מבנים
בדק בית וייעוץ הנדסי

דו"ח ביקורת ליקויים- חוות דעת מהנדס מומחה

רכושים משותפים לשלושת הבניינים-

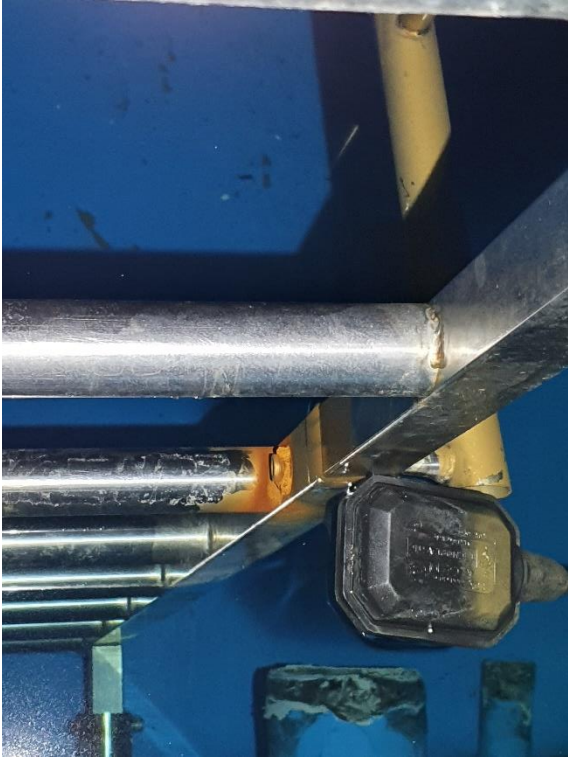
ח. קיימים סימני קורוזיה ושיתוך על גבי סולם ירידה למאגר המים. ליקוי המעיד על כך שברגי העיגון אשר הותקנו לצורך קיבוע סולם הירידה למאגר אינם מותאמים להתקנה בתוך מים ואינם מוגנים מפני שיתוך.

יש לפרק את ברגי העיגון ולהחליפם לברגים מותאמים להתקנה במאגר. (600 ₪)

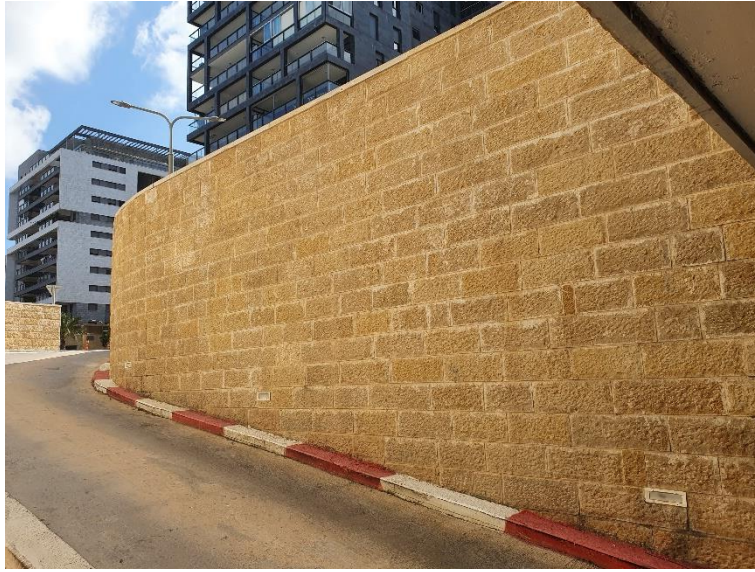
כז. גמר עבודות הבטון המוחלק בחניות 18-24 בוצעו ללא ביצוע שכבת הגנה (סילר) לאורך חלקה העליון של רצפת הבטון.

סילר הינו שכבת חומר אוטם ומגן על שכבת הבטון.

מכיוון שרצפת הבטון הינה שכבה סופגת, דבר זה הופך את הרצפה לרגישה לבלאי ומזהמים כגון לכלוך, שמן ושחיקה.

יש לבצע ניקיון כולל לרצפת החניון ולבצע שכבת סילר על גבי רצפת הבטון. (14,000 ₪)

משאבות טבולות

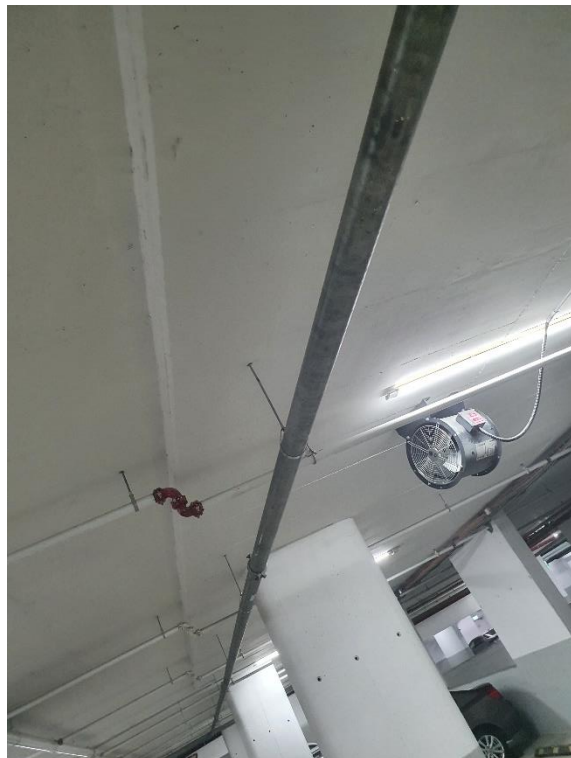
כט. קיבוע חוטי החשמל והתקשורת למצופי בקרת המים למשאבה בוצע ע"י אזיקוני פלסטיק דקים מאוד. אזיקונים אלו מתקלים, יכולים להיקרע בקלות ואינם מתאימים לעיגון וקיבוע רכיבים אלו. יש להחליפם באזיקונים גדולים ורחבים יותר או חוטי קשירה מפלדה לא מחלידה. (400 ₪)

ל. קיימת קורוזיה על גבי שרשראות ההרמה של המשאבות. יש להחליף לשרשראות עמידות בפני קורוזיה כגון נירוסטה. (900 ₪)

ציור 1 - מבנה טיפוס של מיסעה מאבני ריצוף

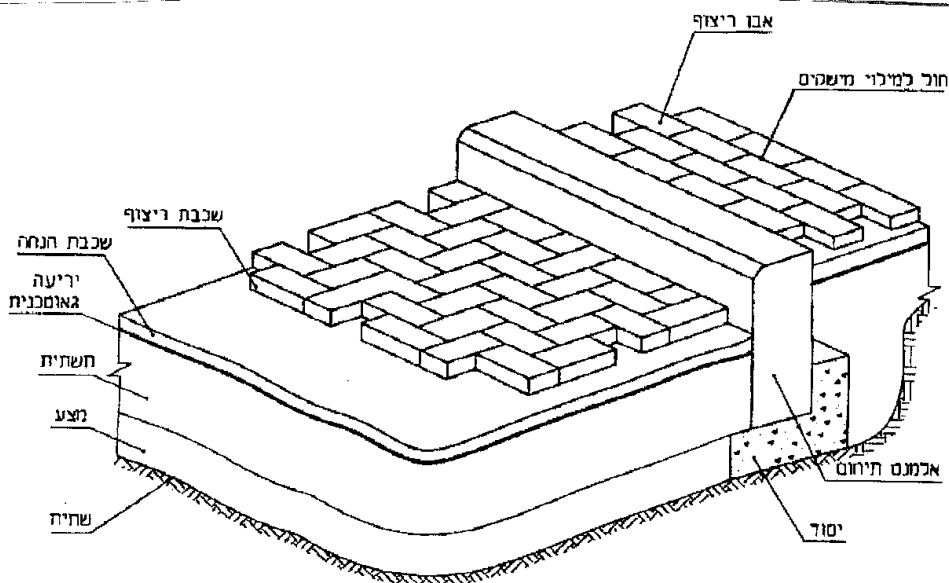
טז. לאורך חזית דרומית נוצרה שקיעה של אבני הריצוף המשתלב.

השקיעה התאפשרה כתוצאה המצע, תשתית ושכבת ההנחה לקויים מתחת לאבני הריצוף המשתלב. מבנה התשתית צריך להיות מבוצע עפ"י המפורט בסעיף 1.4 של תקן ישראלי ת"י 1571 (1998)

יש לפרק ריצוף משתלב ולבצע מחדש כולל תיקון התשתית. (₪ 3,500)

ציור 1 - מבנה טיפוסית של מיסעה מאבני ריצוף

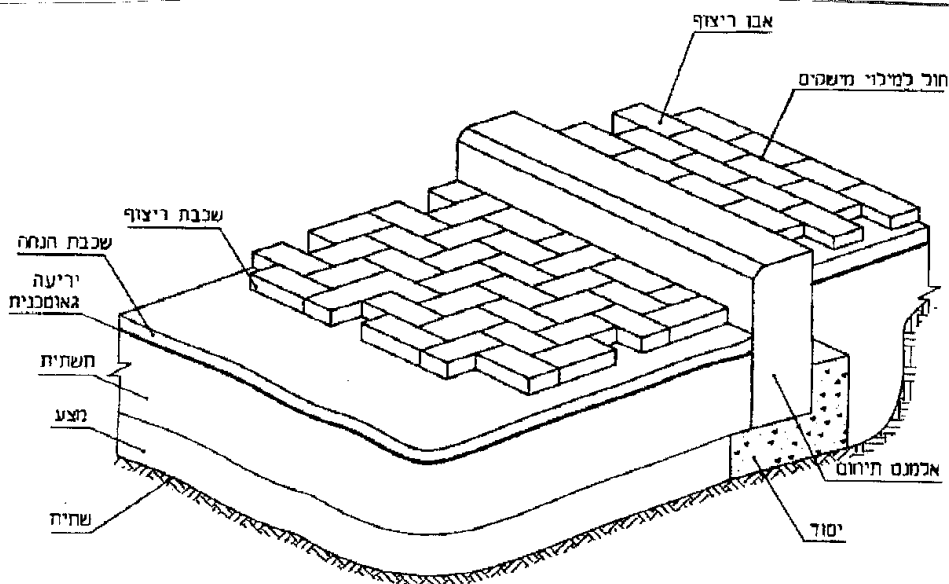
לג. מול שטח המז"ח נוצרה שקיעה של אבני הריצוף המשתלב.

השקיעה התאפשרה כתוצאה המצע, תשתית ושכבת ההנחה לקויים מתחת לאבני הריצוף המשתלב. מבנה התשתית צריך להיות מבוצע עפ"י המפורט בסעיף 1.4 של תקן ישראלי ת"י 1571 (1998)

יש לפרק ריצוף משתלב ולבצע מחדש כולל תיקון התשתית. (4,500 ₪)

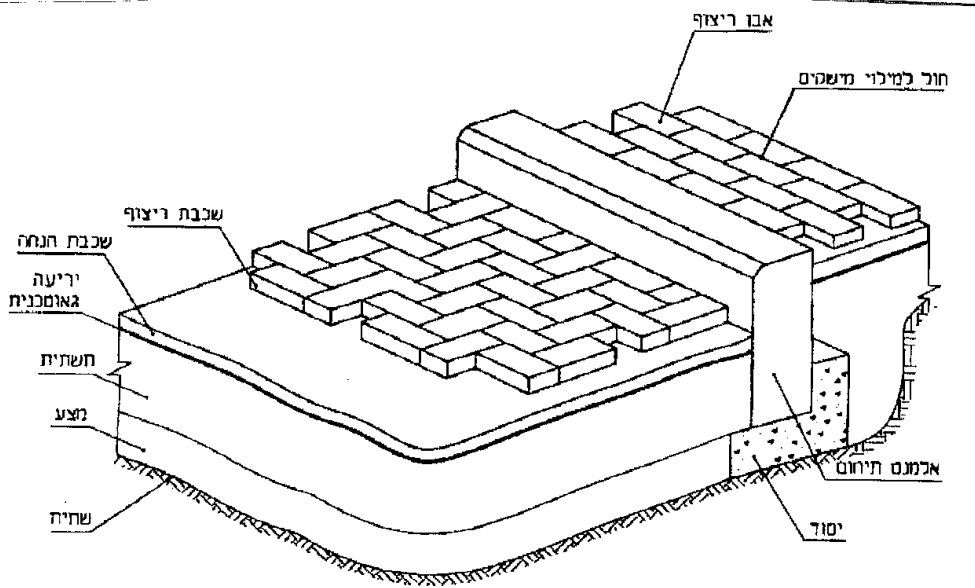
לו. לאורך כל השטחים המרוצפים, במיוחד שטח חניה עליון סמוך למיקום הפחים, נוצרה שקיעה של אבני הריצוף המשתלב.

השקיעה התאפשרה כתוצאה המצע, תשתית ושכבת ההנחה לקויים מתחת לאבני הריצוף המשתלב. מבנה התשתית צריך להיות מבוצע עפ"י המפורט בסעיף 1.4 של תקן ישראלי ת"י 1571 (1998)

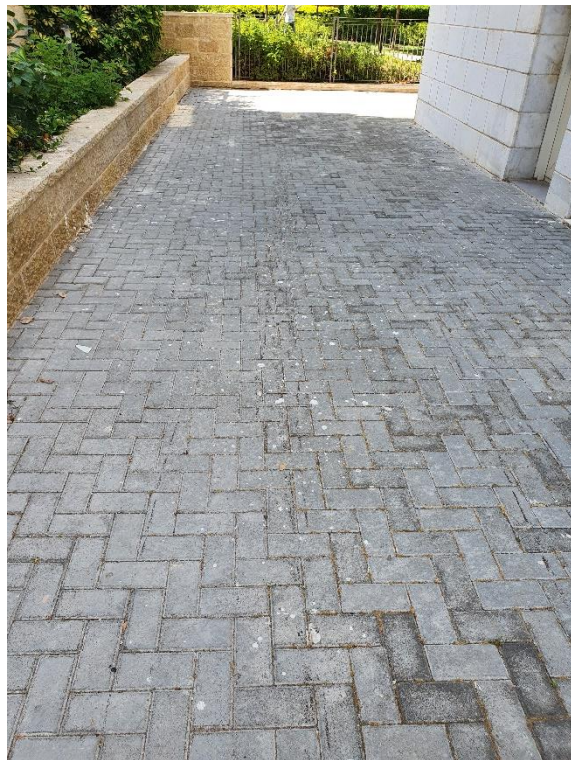
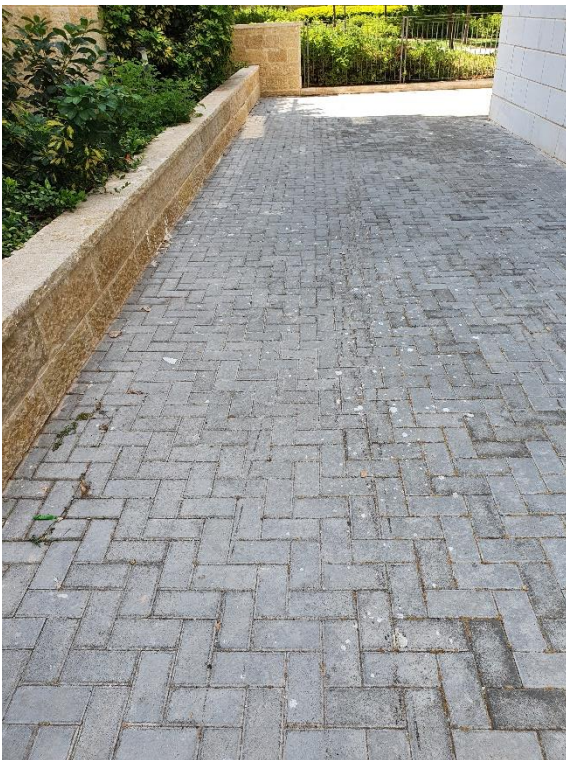
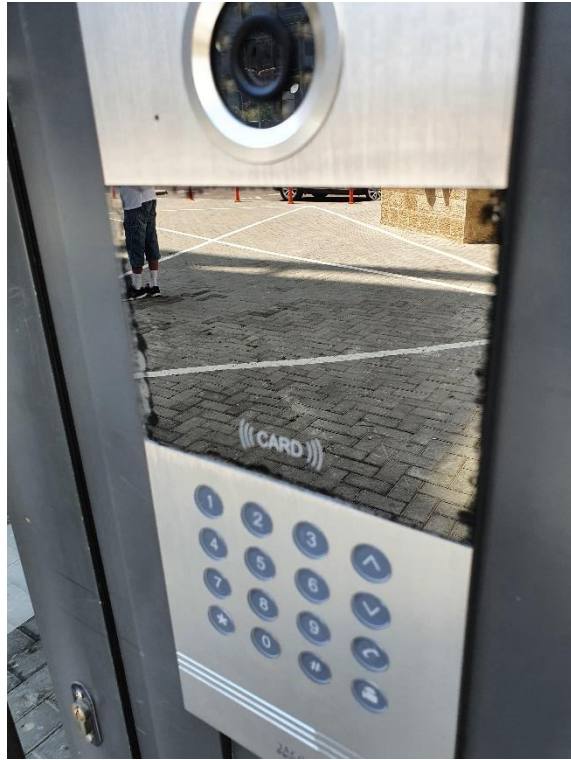
מ. קיימים כתמי לכלוך ושאריות חומרי בנייה לאורך חומה בנויה הסמוכה לחצר (עליונה ותחתונה) בחזיתות מזרחית ומערבית.

יש לבצע ניקיון כולל ולהסיר את סימני הלכלוך. (1,500 ₪)
